DRINGENDE SICHERHEITSINFORMATION

GE HealthCare Ref.-Nr. 32097

In Bezug auf: **Heiztür für bestimmte Giraffe OmniBed-und Giraffe OmniBed Carestation-Geräte**

Abbildung 1

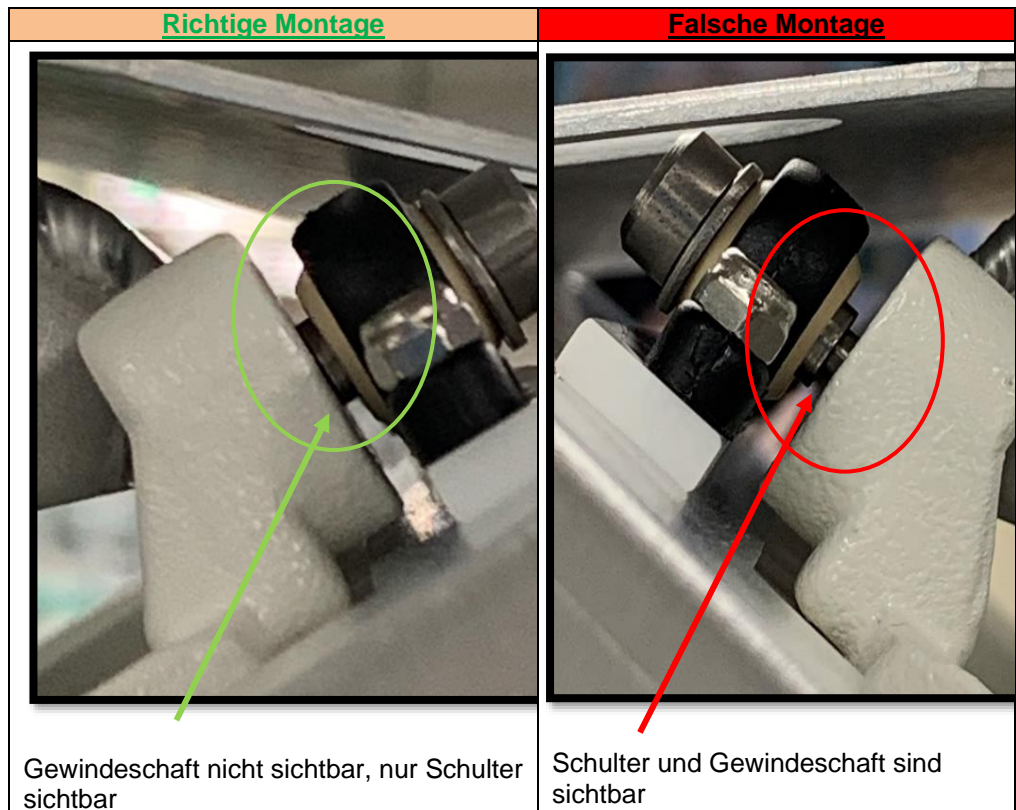
GE HealthCare hat festgestellt, dass bei bestimmten Giraffe OmniBed- und Giraffe OmniBed Carestation-Geräten die Schraube, mit der die Türen, befestigt sind, möglicherweise nicht mit dem vorgeschriebenen Drehmoment angezogen wurde. (Türen vor dem Heizelement) Dies kann dazu führen, dass sich die Türen lösen werden. Wenn sich die Türen lösen, löst das System einen Alarm mit hoher Priorität aus und die Bewegung der Haube wird gestoppt. In diesem Fall sollte die Haube laut Benutzerhandbuch nicht bewegt werden und das System sollte erst nach einer Wartung wieder klinisch eingesetzt werden. Die Benutzerhandbuch des Produkts schreibt vor, dass vor der Verwendung bestimmte Schritte zur Überprüfung durchgeführt werden müssen, zu denen auch die Überprüfung der ordnungsgemäßen Funktion der Türen der Wärmer gehört. Wenn diese Anweisungen befolgt werden, ist keine Verletzung des Patienten zu erwarten. Wenn diese Anweisungen jedoch nicht befolgt werden, kann ein fortgesetzter Versuch, die Haube zu bewegen, die Haube beschädigen und in seltenen Fällen dazu führen, dass die Tür des Wärmers herunterfällt, was zu Verletzungen des Patienten führen kann.

Überprüfen Sie die Befestigungsschraube der Tür des Wärmers an Ihrem Gerät gemäß Abbildung 1. Wenn die Schraube nicht ordnungsgemäß angezogen ist (siehe Abbildung 1 als „falsche Montage“), führen Sie die Schritte 9 und 10 in Abschnitt 1.1 des Nachtrag zum Diensthandbuch (5971733) aus.

Produktkorrektur GE HealthCare hat einen Nachtrag zum Service Handbuch entwickelt, den Sie herunterladen können. Dieser Nachtrag wurde überarbeitet und enthält nun spezifische Anweisungen zum Anbringen und Festziehen der Schraube, mit der die Tür des Wärmers befestigt ist. Wenn Sie Fragen haben oder Hilfe bei der Befolgung der Anweisungen benötigen, wenden Sie sich bitte an Ihren GE HealthCare-Kundendienstmitarbeiter. Wenn Sie eine beschädigte Tür des Wärmers feststellen, geben Sie dies bitte auf dem Antwortformular an, und GE HealthCare wird Ihnen kostenlos Ersatz zur Verfügung stellen.
